Advies Geluid

Zaaknummer : W.Z23.100057.01
Bestemd voor : [REDACTED]
Opgesteld door : [REDACTED]
Datum : 12 april 2023
Onderwerp : SKP Veerweg 1A te Renkum

Beoordeling geluidmetingen en modellering.

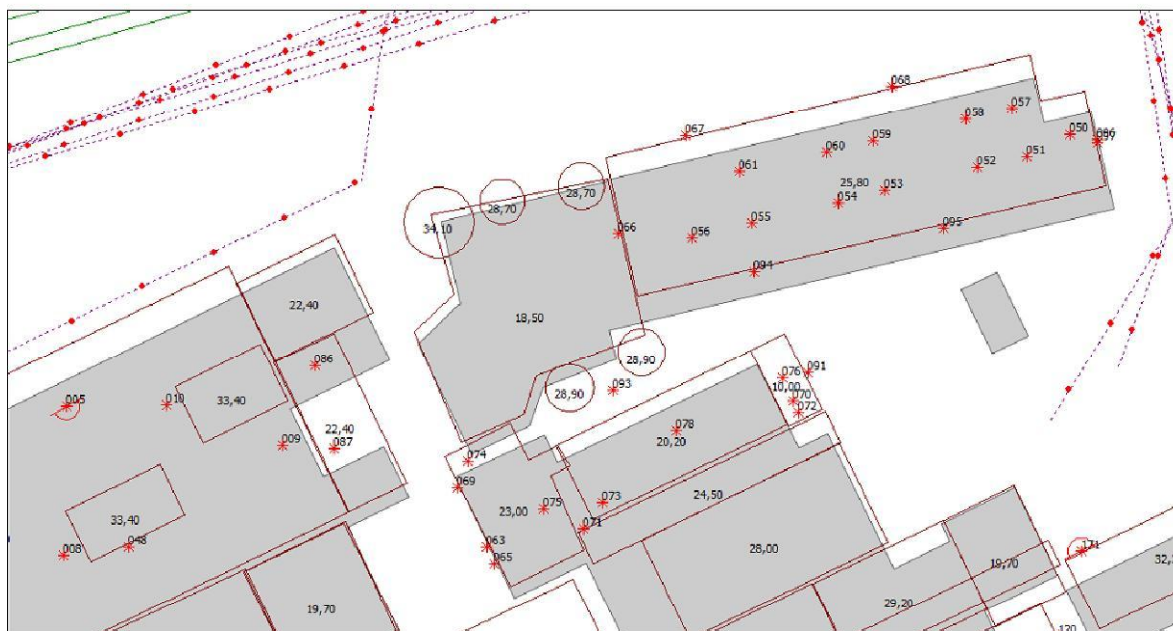
De bronsterkte van meting 28 is ook gebruikt voor de bronnen 220 t/m 229.

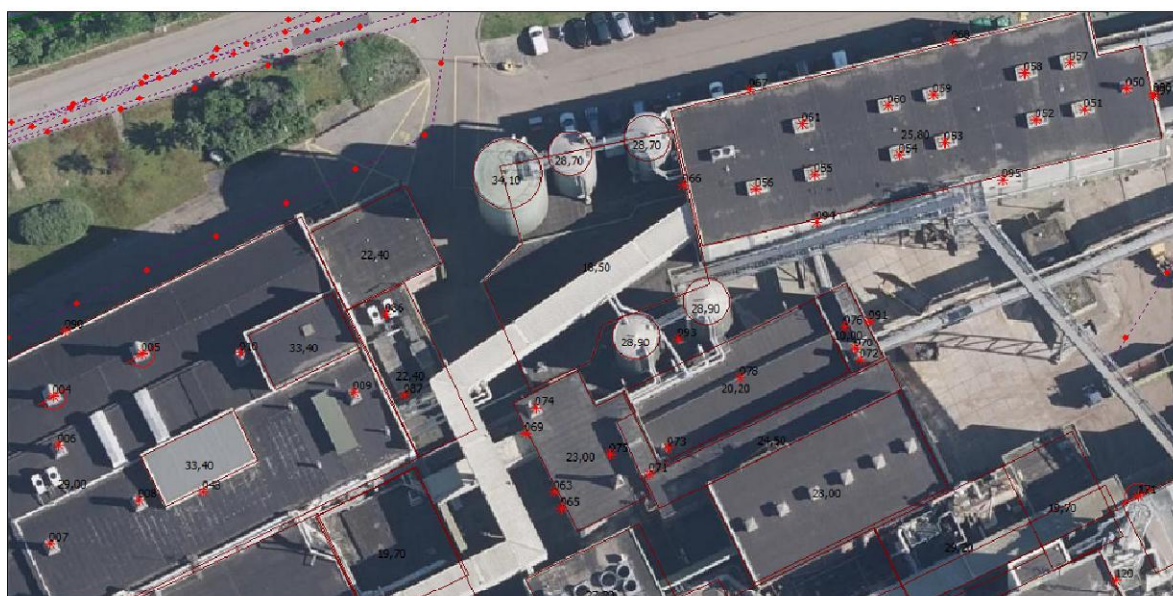
Uit onderstaande figuur blijkt dat veel gebouwen nog niet op de juiste locatie gemodelleerd zijn.

Dit wordt waarschijnlijk veroorzaakt door het feit dat met behulp van de luchtfoto gemodelleerd is. Zie figuur hieronder.

Omdat luchtfoto's nooit loodrecht genomen worden is de modellering met de luchtfoto niet correct. Hoe hoger het gebouw des te groter de afwijking is. De BAG-ondergrond is daarentegen wel correct.
